**Projet de centrale photovoltaïque au sol à Targasonne (66)
par la société Engie PV Thémis
déposé par ENGIE GREEN**

**Avis de l'Autorité environnementale
sur le dossier présentant le projet et comprenant l'étude d'impact
(articles L122-1 et suivants du Code de l'environnement)**

**N° saisine : 2020-8483
N° MRAe : 2020APO49
Avis émis le : 16 juillet 2020**

Plan de masse extrait du permis de construire - réalisée par Atelier d'Architecture – source IGN ortho

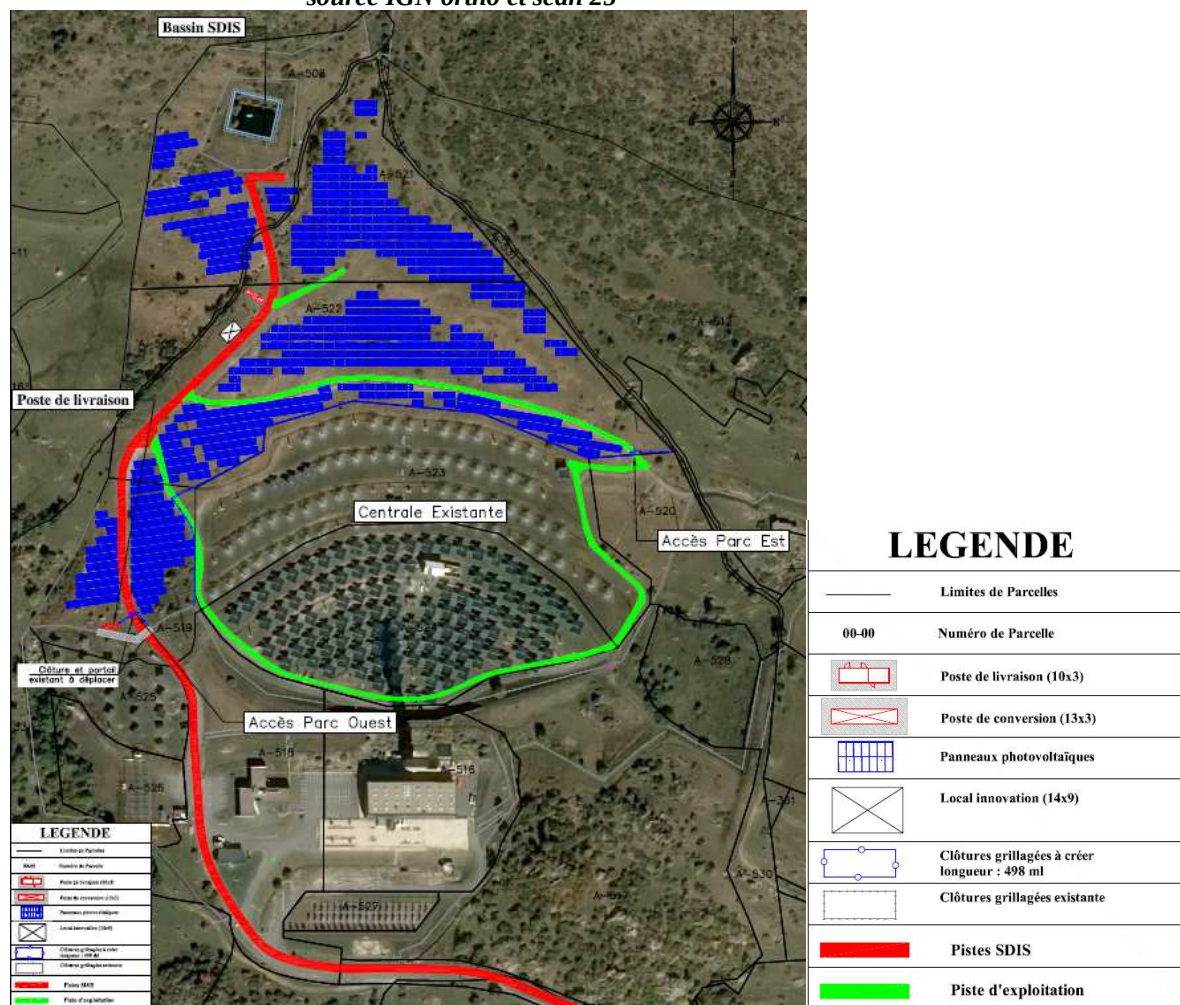
Par ailleurs, la MRAe considère que l'architecture des structures de la centrale photovoltaïque qui chevauche en partie le Rec del Clot (entre les parcelles 509 et 522, et entre les parcelles 508 et 521), risque de modifier les capacités d'écoulement de ce ruisseau qui participe à l'alimentation de la zone humide située à l'ouest (habitat de cariçaias à laïches distiques et bois de bouleaux pyrénéens). La fonctionnalité écologique de cette dernière peut en être altérée. Un recul des équipements par rapport aux berges fait partie des solutions à examiner.

La MRAe recommande de prendre des dispositions supplémentaires permettant de ne pas perturber le régime d'écoulement du cours d'eau surplombé par les nouvelles structures et de réduire en outre les risques de pollution accidentelle et toute détérioration.

La MRAe considère que le projet proposé ne s'appuie pas sur les composantes physiques du site. En effet, le projet ne se contente pas de l'amphithéâtre naturel des « Planelles » : d'une part, il change de versant et déborde sur les pâturages et le ruisseau du rec del Clot, et, d'autre part, remonte sur les hautes terrasses vers une partie plus naturelle, pentue et rocailleuse.

Pour la MRAe, la composition architecturale du projet se libère des contraintes physiques du site : les panneaux photovoltaïques occupent l'espace sans tenir compte de l'ambiance paysagère des lieux (topographie, cours d'eau, ripisylve, ligne de basculement paysager qui conduit à implanter des panneaux sur un espace pastoral) qui nuit à l'intégration du site. La MRAe évalue par ailleurs qu'il n'y a pas réelle articulation architecturale et paysagère avec la centrale de Thémis actuelle. Une adaptation de l'implantation des panneaux photovoltaïques sur la rive droite du rec del Clot et les terrasses hautes (secteur « Planelles ») afin de maintenir le caractère pastoral des habitats naturels actuels semble pouvoir constituer une voie d'amélioration potentielle de l'intégration paysagère.

Compte tenu des incidences attendues par le projet, la MRAe recommande de viser une meilleure adaptation de l'implantation des panneaux photovoltaïques à la topographie du site dans un objectif de moindre impact paysager.
